NOTAT

26.08.2014

UAVHENGIG KONTROLL FOR AVLØPSANLEGG GNR/BNR 146/21 I LINDÅS KOMMUNE

Flyteskjema; Rensing av svart avløpsvann fra bolig,
gjennom

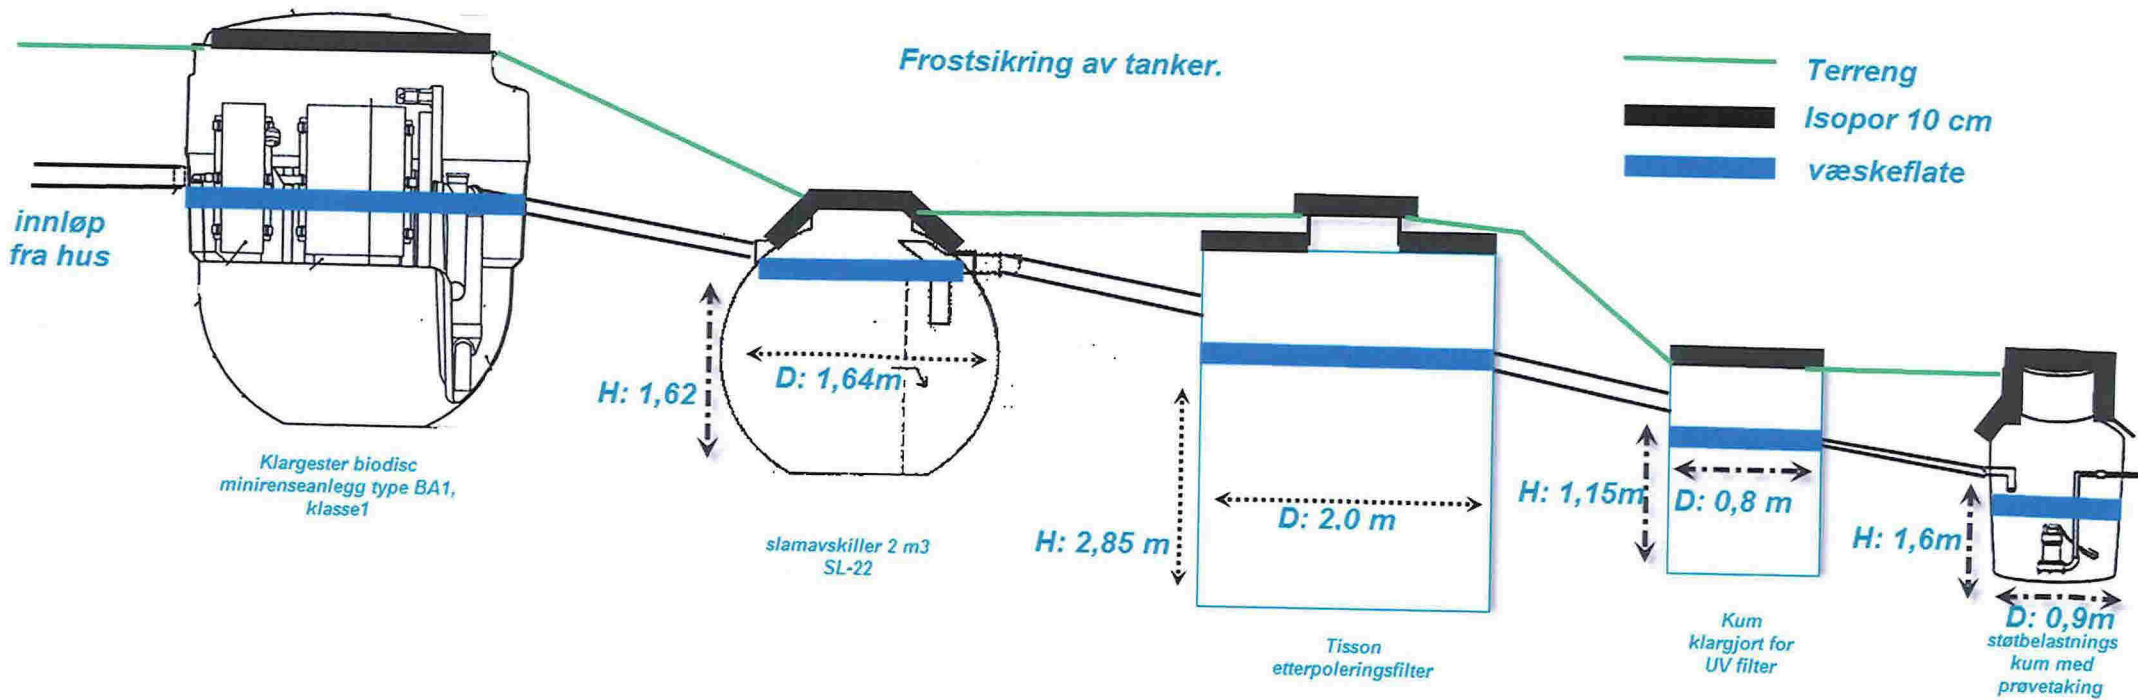
Ut fra vedlegg F3 kan vi ikke se at det er lagt inn etterpoleringsfilter. Det fremgår heller ikke om det skal gjennomføres tiltak for frostsikring av lukket biofilter. Det fremgår ikke av vedlegg F3 hvor prøvefum med muligheter for etablering av UV lampe skal etableres.

Pumpefum er tegnet inn i vedlegg F3. Imidlertid er spredegrøft kalt «Nytt etterpoleringsfilter». Det fremgår ikke av det grunnlaget som vi har fått for uttalelse om frostsikring av spredegrøft er ivarettatt. Det er vedlagt kornfordeling som fastslår at massene er sand/siltig sand med sorteringsgrad 7,0 i prøve 1 og sorteringsgrad 6,5 i prøve 2. Vedlegg F3 viser hvor massene er tatt. Vi kan ikke se at det er vedlagt resultater fra beregning av hydraulisk kapasitet (m/d) i massene. Det er ikke inntegnet prøvefum i vedlegg F3.

- Det er uklart hvilke dokumenter og tegninger som omhandler selve prosjekteringen.
- Spredegrøft er ikke vist på tegning F3 (som er gjeldende plantegning?)
- Prøvefummar er ikke vist i vedlegg F3.
- Avtale med nøytral fagkyndig for prøvetaking mangler.
- Utslippssøknaden er tynn og lite klargjørende
